**SUPERINTENDENCIA DE INDUSTRIA Y COMERCIO
DIRECCIÓN DE NUEVAS CREACIONES**

ASUNTO	Radicación	10 075824
	Trámite	011
	Evento	378
	Actuación	519
	Oficio	
	Folios	3

Título de la solicitud: "Dispositivo para suministrar una sustancia que tiene un mecanismo accionador que incluye dos componentes, uno de los cuales pivota sobre el otro componente cuando el otro componente se mueve para producir de ese modo el suministro de la sustancia" (modificado en el folio 145).

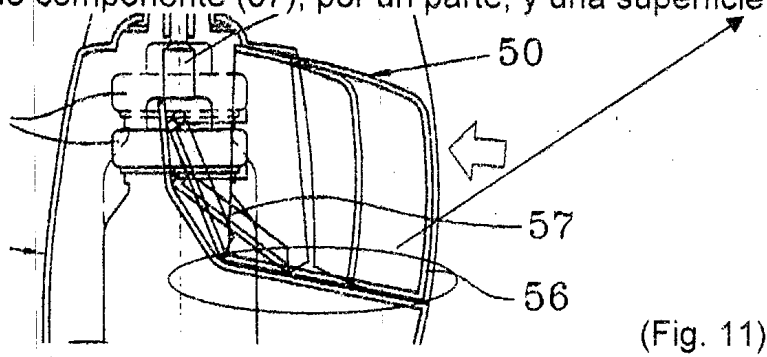
De igual manera las características esenciales del dispositivo de la reivindicación 1 habían sido divulgadas previamente en D2, el cual enseña: un dispositivo (1) para administrar una sustancia, una salida de suministro (27) desde la cual se suministra la sustancia, un elemento de suministro (56) montado para moverse en una dirección de suministro desde una primera posición a una segunda posición (Fig. 2A), un mecanismo accionador (100) para mover el elemento de suministro (56) desde la primera posición a la segunda posición, dicho mecanismo accionador (100) comprende: un primer componente (101) montado para moverse en una dirección predeterminada (Fig. 101) y un segundo componente (109) montado en forma de pivote sobre el primer componente (101) para moverse como pivote en un sentido de pivote predeterminado (Fig. 1).

En consecuencia, la reivindicación 1 no es nueva, según lo divulgado en el documento D2.
